計画目標像の対象海域の新旧対照表

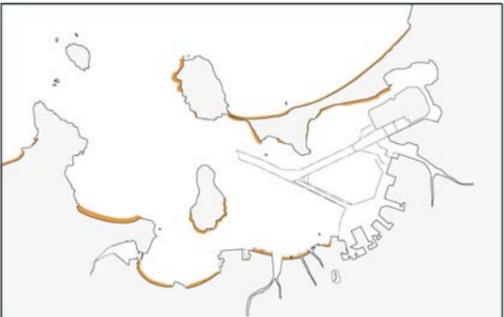
| 海域    | 旧<br>(現計画)   | 新<br>(修正案)   | 変更内容  |
|-------|--|--|---|
| 岩礁海域  |    |   | 端島とシオヤ瀬、西浦の海岸周辺、今津海岸周辺、長垂海岸周辺、香住ヶ丘海岸周辺を追加             |

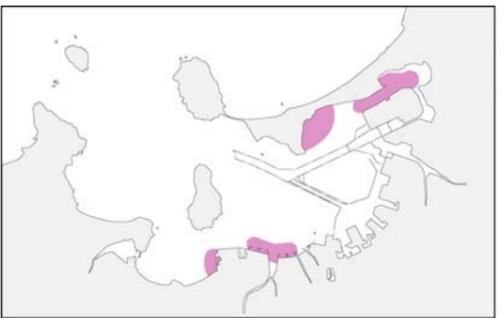
| 海域    | 旧<br>(現計画)   | 新<br>(修正案)   | 変更内容  |
|-------|--|--|---|
| 干潟域   |   |    | 今津干潟の範囲を修正  |

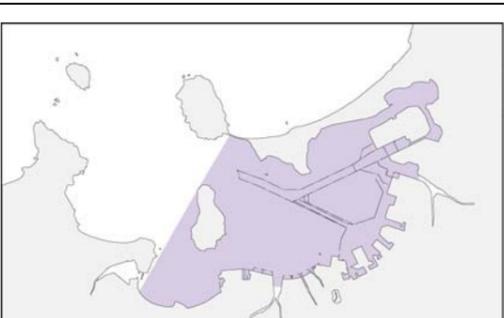
| 海域    | 旧<br>(現計画)   | 新<br>(修正案)   | 変更内容  |
|-------|--|--|---|
| 砂浜海岸  |   |    | 西浦、福浜、地行浜、百道浜、愛宕浜、西戸崎～海ノ中道の海岸線、奈多海岸を追加                |

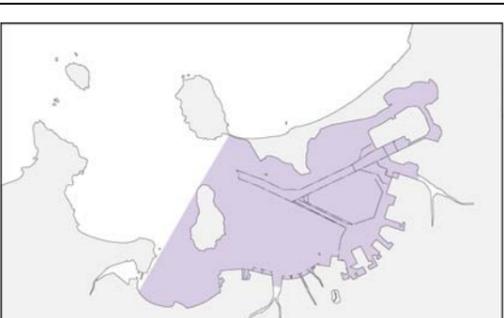
| 海域    | 旧<br>(現計画)   | 新<br>(修正案)   | 変更内容  |
|-------|--|--|---|
| 浅海域   | <br><small>注) 浅海域のうち施策の対象となる部分を図示しています。</small> | <br><small>注) 浅海域のうち水深10m以浅を図示しています。</small> | 貧酸素水塊の発生がみられる水深10m以浅を図示<br>ただし、岩礁海域、干潟域、砂浜海岸との重複部分は除く |
